本 原 原 発 第 2 1 号

中部電力株式会社

『東京電力福島第一原子力発電所事故の調査・分析に係る中間取りまとめ』

別紙：中間取りまとめに関する見解等(回答)に対して、改めて見解等を聴取する事項の回答

H-1 耐圧強化ベント設備

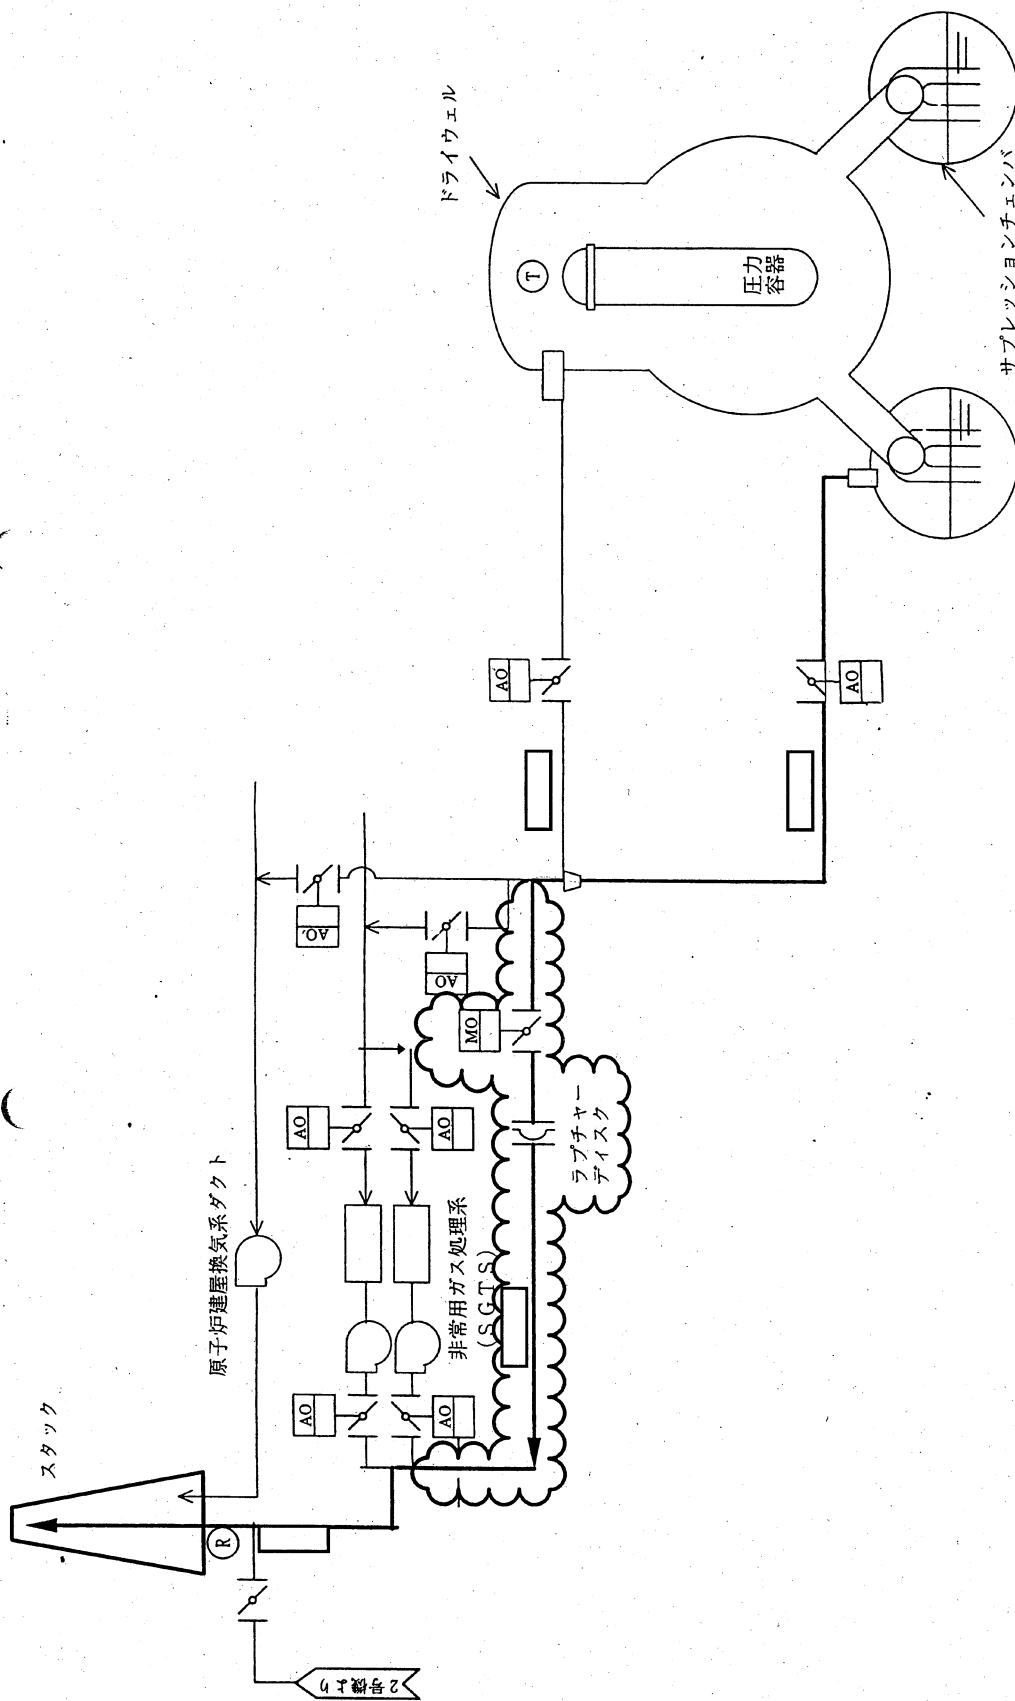
(2) -2③ 関係	(ア)耐圧強化ベントラインの設計（SGTS配管接続を含む）に係る当時の検討経緯及び関連資料を示すこと。	<p>AM対策整備の設計・施工にあたっては、既存の設備を最大限活用することを基本方針として、内的事象PRA等によって得られた知見を踏まえて整備していました。</p> <p>耐圧強化ベントラインについては、上流側（PCV側）は浜岡1,2号機では原子炉格納容器調気系、浜岡3～5号機では不活性ガス系に接続し、下流側（排気筒側）はSGTSへの逆流防止のため、SGTS出口弁下流の排気ラインに接続しています。浜岡1,2号機の排気ラインは排気筒底部から排気筒中間高さまで敷設していた浜岡1,2号機共用のSGTS排気ラインに接続しており、浜岡3～5号機の排気ラインは号機間共用なく、排気筒底部から排気筒頂部まで敷設しています。</p> <p>SGTS出口弁は、よう素除去用の活性炭を内蔵したSGTSのフィルタ装置の性能低下を防止するために常時閉弁にて運用しており、浜岡1,2号機ではFail-Openの空気作動弁を、浜岡4,5号機では圧縮空気が喪失した場合の誤動作を防止するため、Fail-As-Isの電動弁を採用しています。浜岡3号機では同目的の弁（電動弁）を排風機の上流にあるフィルタ装置と排風機の間設置しています。</p> <p>耐圧強化ベントラインの設置の際には、以上の既存のSGTS出口弁の設置状況を踏まえ、浜岡1,2号機ではSGTS出口弁の駆動源である圧縮空気が喪失した場合に隣接プラントから圧縮空気の供給を受ける手順を定め、浜岡3号機では排風機の下流に逆流防止のためのFail-As-Isの電動弁を追設しました。</p> <p>耐圧強化ベントに係る設備については最高使用圧力の2倍（以下「2Pd」という。）まで機能を担保する方針とし、それに基づいた運用にしていたことが、今回調査したところ、2Pdまでの耐性を詳細に評価し確実にしていたことの確認ができませんでした。具体的には、PCV本体について、当時は海外の研究結果や国内の検討結果（各型式の二次元弾塑性解析）を踏まえて2Pdにおける耐性を判断していましたが、浜岡1～4号機の個別プラントに対する評価までは実施していませんでした。また、PCV隔離弁について、浜岡3,4号機は2Pdにおける耐性は確認できましたが、浜岡1,2号機に関しては、2Pdにおける耐性のうち弁体のシート性について、評価し漏えい防止ができることを確実にしていませんでした。</p> <p>当時の検討経緯に関する関連資料として、添付-1「AM設備の基本設計について（平成9年9月19日承認 社内検討文書）（抜粋）」及び添付-2「過酷事故対策/PCVバウンダリの健全性について（平成10年4月21日 社外打合せ資料）（抜粋）」を添付いたします。</p>	(2) -2	これを踏まえ、設計基準対象施設等への接続を含めたAM対策（耐圧強化ベントライン等）の設計、施工及び運用の考え方を確認する必要がある。	③	<p>AM対策整備の設計・施工にあたっては、既存の設備を最大限活用することを基本方針として、内的事象PRA等によって得られた知見を踏まえて整備していました。</p> <p>耐圧強化ベントラインについては、SGTSへの逆流防止のため、SGTSフィルタ出口弁下流に接続することとし、当時、浜岡3号機については、SGTS出口側に弁がなかったことから、逆流防止のため電動弁の設置を実施しました（浜岡4号機については、既設電動弁あり）。</p> <p>一方、浜岡1,2号機のSGTS出口弁は、既存の設備としてFail/Openの空気作動弁となっていたため、駆動源である圧縮空気が喪失した場合は隣接プラントから圧縮空気の供給を受ける手順を定めていましたが、複数号機が同時発災し、隣接号機の圧縮空気も喪失した場合には出口弁が開弁し得る設計となっていました。</p> <p>耐圧強化ベントに係る設備については2Pdまで機能を担保する方針とし、それに基づいた運用にしていたことが、今回調査したところ、当時、2Pdまでの耐性を詳細に評価し確実にしていたことの確認ができませんでした。具体的には、PCV本体について、当時は海外の研究結果や国内の検討結果（各型式の二次元弾塑性解析）を踏まえて2Pdにおける耐性を判断していましたが、浜岡1～4号機の個別プラントに対する評価までは実施していませんでした。また、PCV隔離弁について、浜岡3,4号機は2Pdにおける耐性は確認できましたが、浜岡1,2号機に関しては、2Pdにおける耐性のうち弁体のシート性について、評価し漏えい防止ができることを確実にしていませんでした。</p>

- ・SGTSフィルタバイパスライン(耐圧強化ベントライン)をAC系第1隔離弁下流からSGTSフィルタ出口弁下流に設置する。
- ・SGTSフィルタバイパスラインには、ベント流量の調整が可能な電動玉型弁(隔離弁)を配置する。なお、設計基準事故時に格納容器の気体が、万一SGTSをバイパスして大気中に放出されることがないように、第二隔離弁の下流側にラプチャーディスクを設置する。
- ・3号機については、SGTS出口側に弁が無いことから、ベント実施時のSGTSへの逆流防止のため電動弁を設置する。

AC系第一隔離弁と第二隔離弁の間に耐圧強化ベント配管のサクションをつなぎ込むため、新たに格納容器バウンダリが必要になることから、常時閉の電動隔離弁を配置する。なお、本弁は設計基準事故時にも使用しないことから、誤開防止のためにAM盤にて閉キーロックする。
